SKフレーム800タイプ 仕様変更のお知らせ

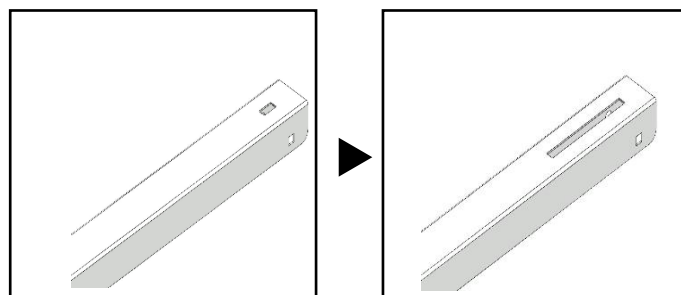
仕様変更前

仕様変更後

【変更点】

モジュール短辺サイズの適合範囲が下記の通りとなります。

仕様変更前 : 798mm～812mm

仕様変更後 : 712mm～812mm
